福建清华建筑设计院有限公司

一层平面变更

二层平面变更

一层平面图变更后 1:100

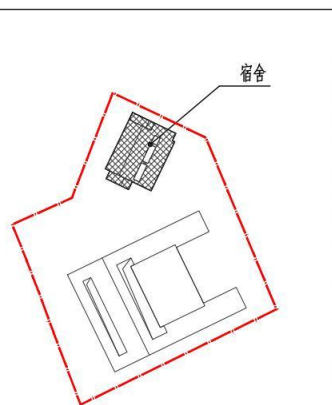
- 1、重新确定0标高位置；
- 2、首层楼梯间加装门窗；
- 3、增设架空层。

二层平面图变更前 1:100
本层建筑面积353.32平方米

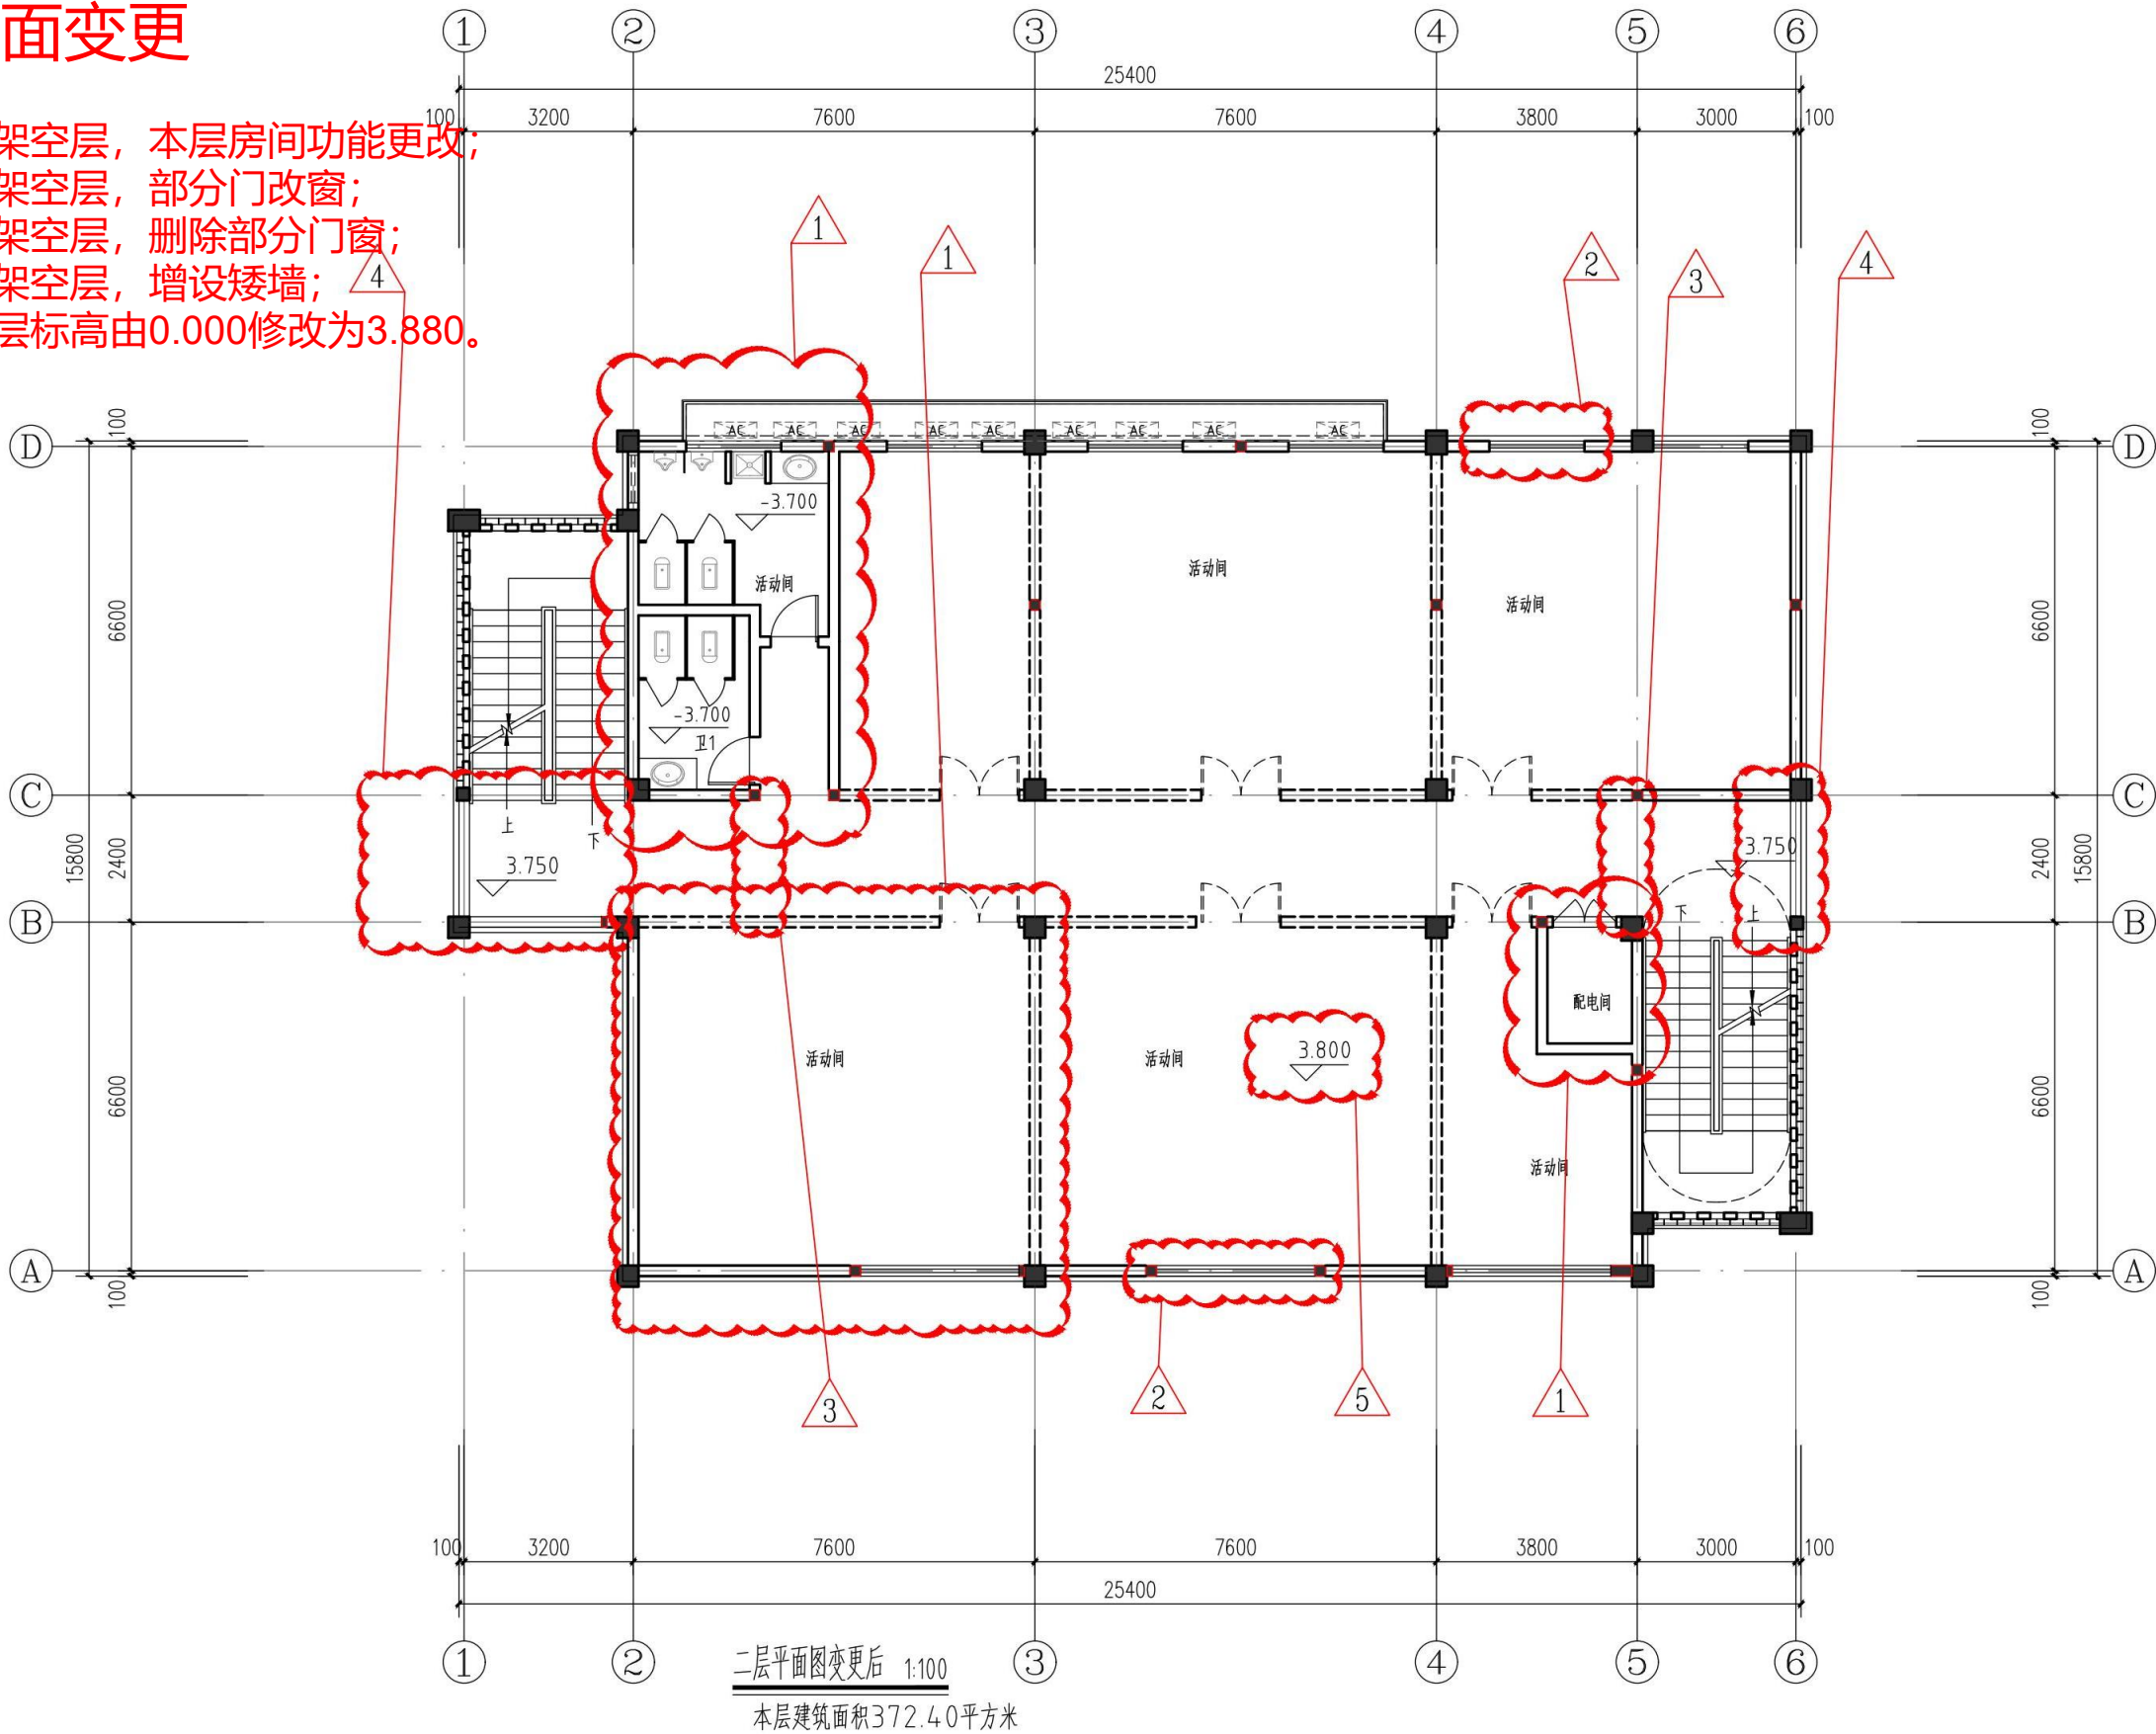
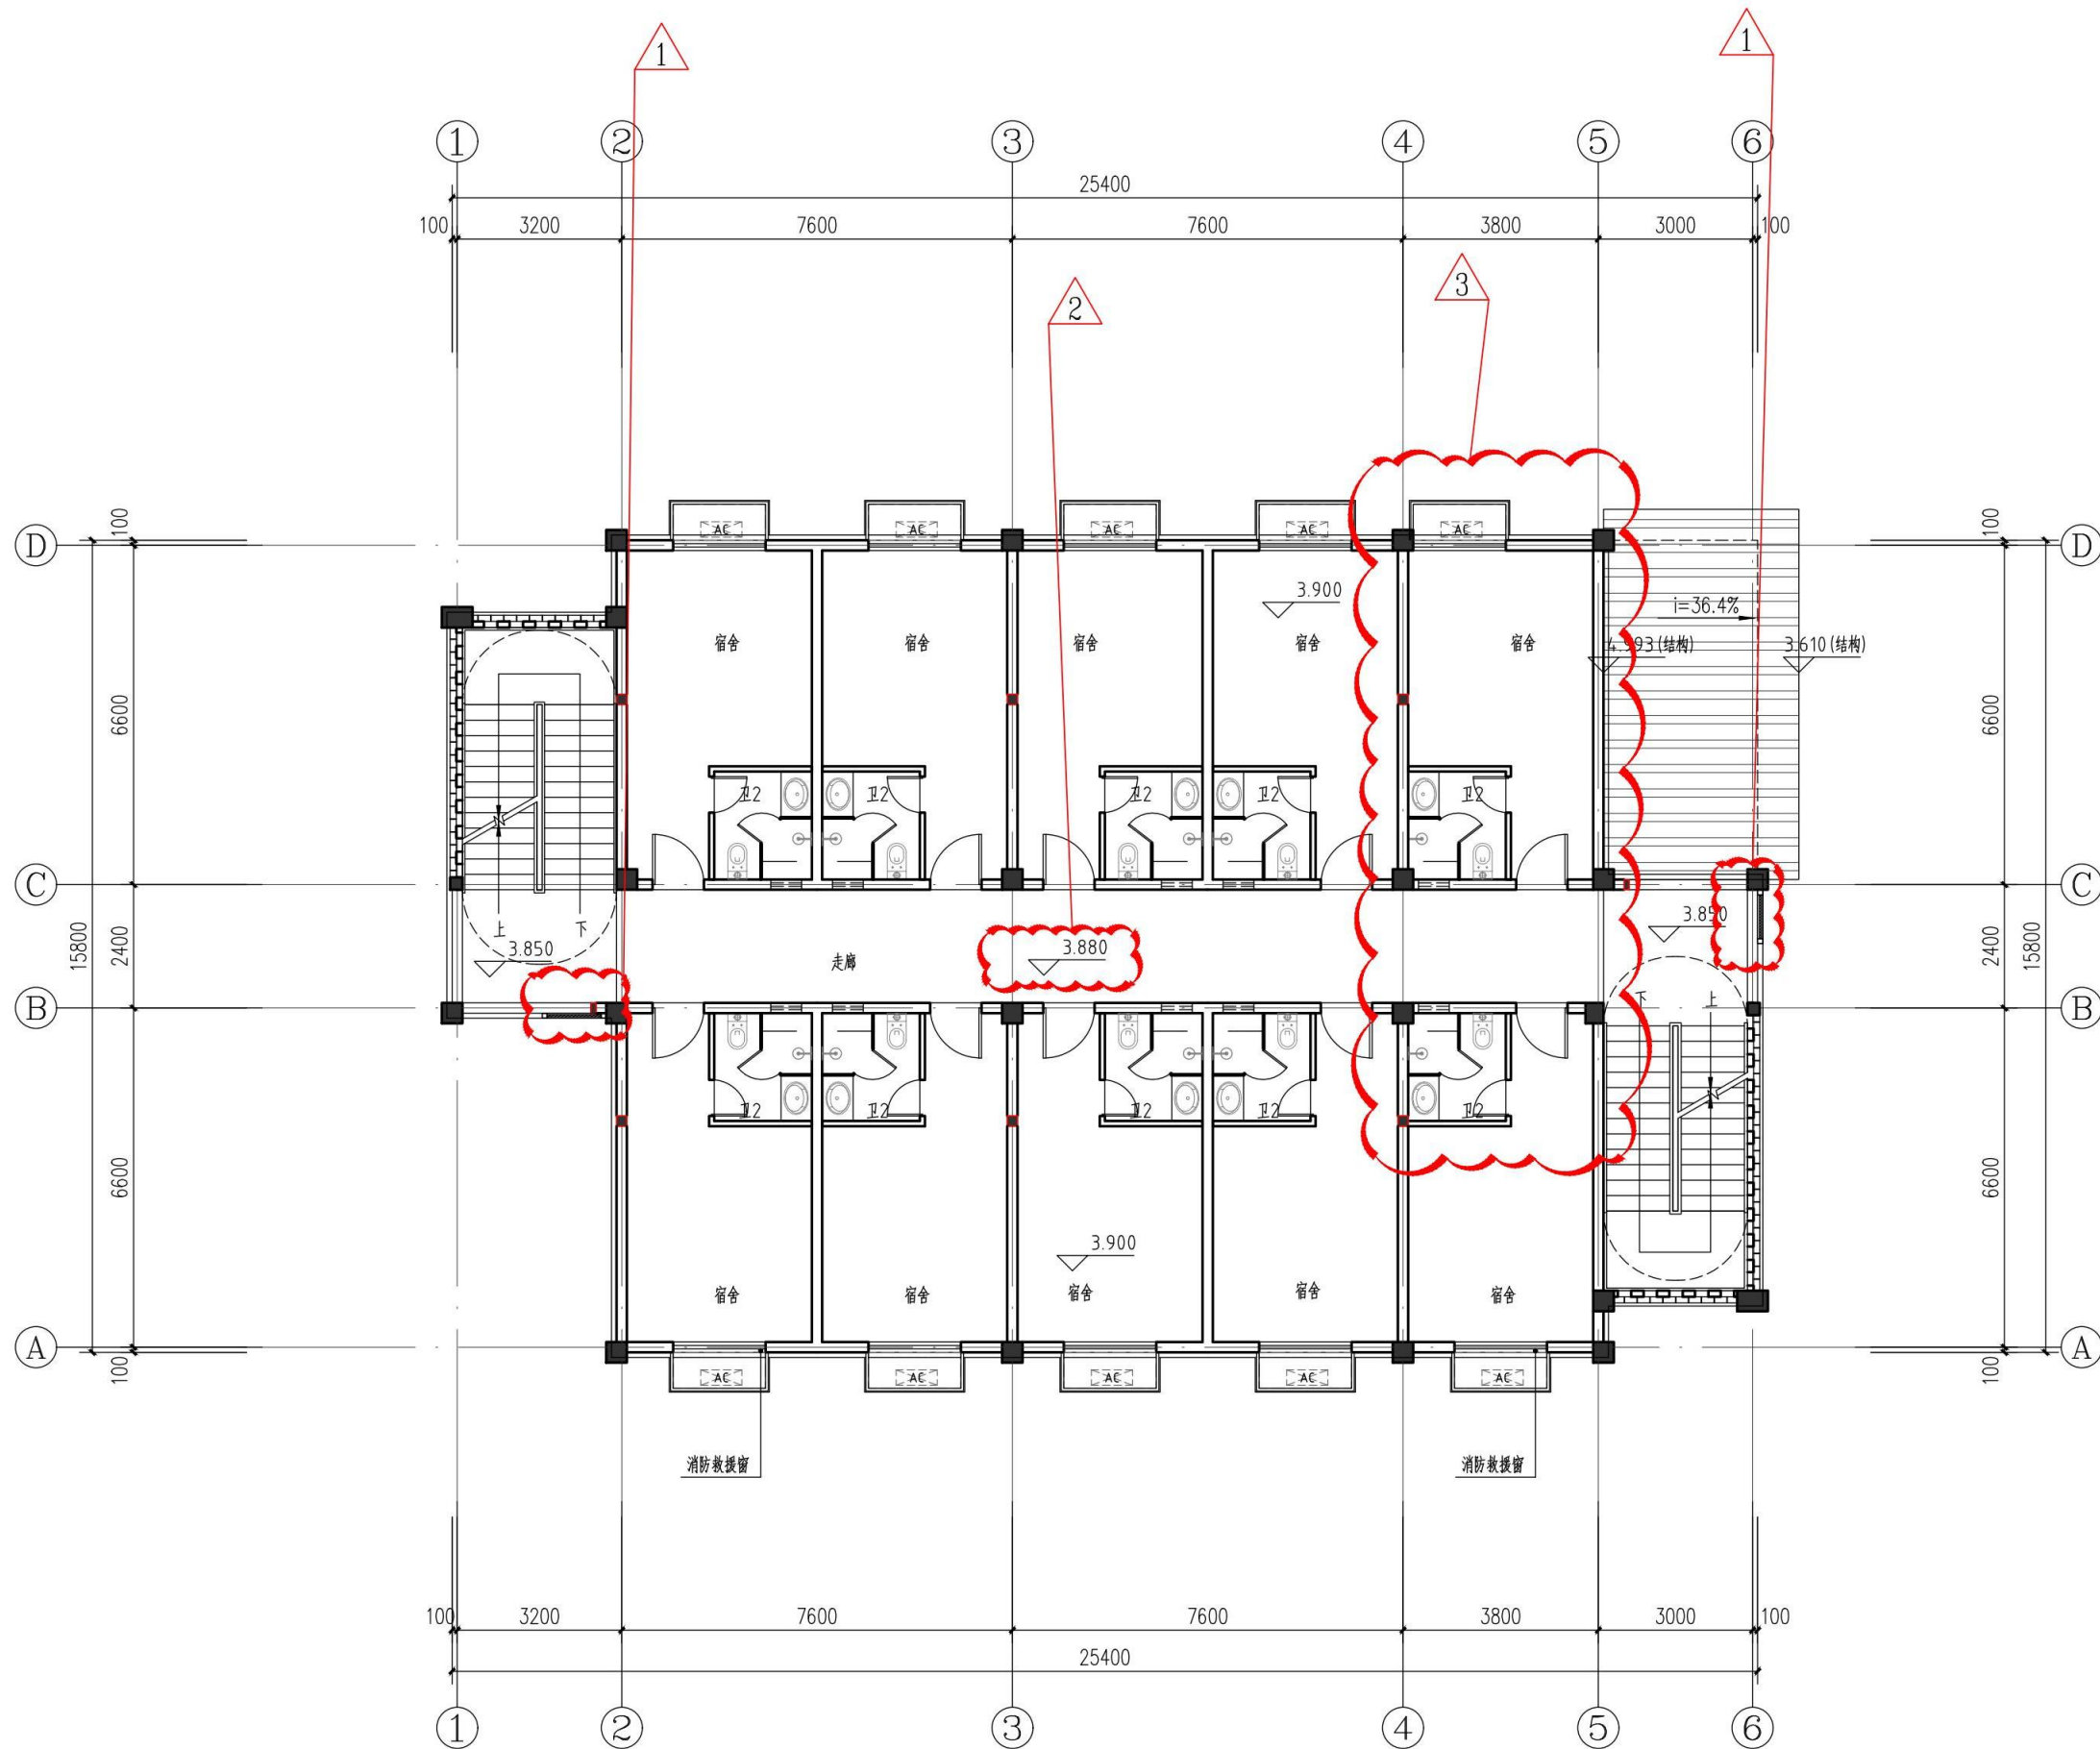
- 1、因增设架空层，本层房间功能更改；
- 2、因增设架空层，部分门改窗；
- 3、因增设架空层，删除部分门窗；
- 4、因增设架空层，增设矮墙；
- 5、本层楼层标高由0.000修改为3.880。
